プレ運用等において明らかとなった課題

プレ運用等において明らかとなった課題の収集

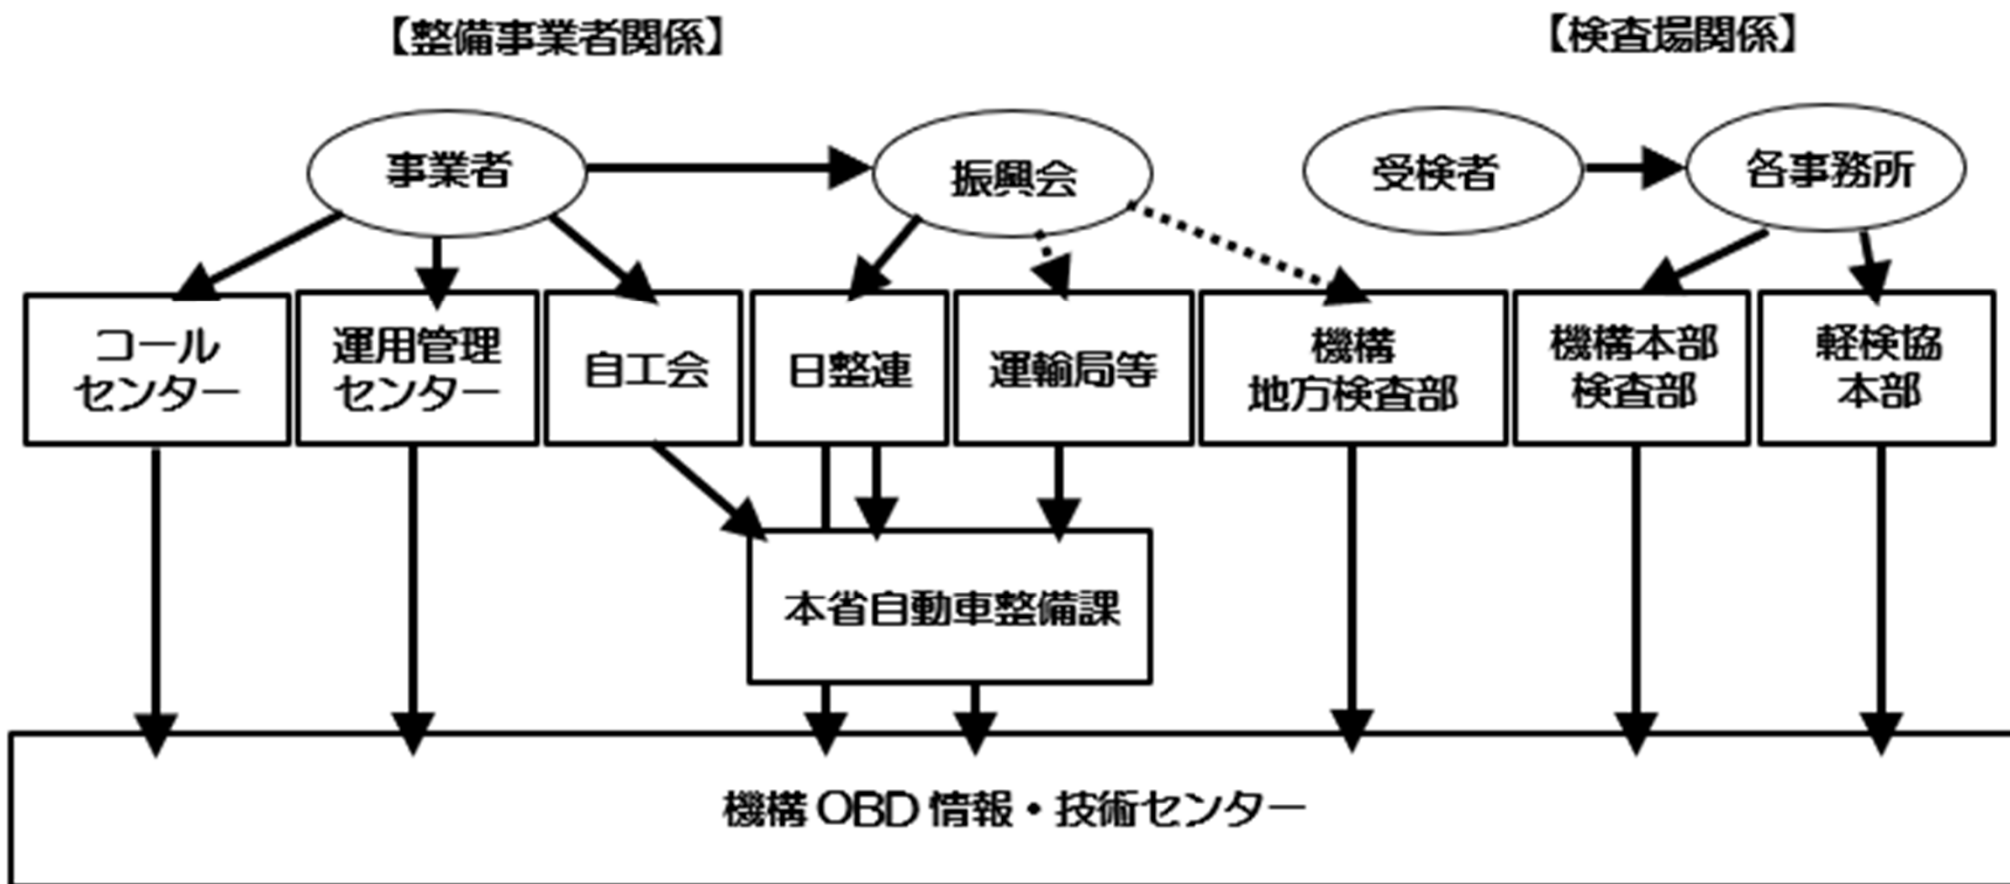
- 10月1日から開始されたプレ運用を通じて明らかとなった課題について把握するため、整備事業関係者及び検査場関係者から情報収集を実施。
- 情報収集フローは下図のとおりであり、独立行政法人自動車技術総合機構において一元的に課題を集約することとしている。

※情報収集期間：令和5年12月2日～1月17日（左記期間以降も課題集約を実施中）
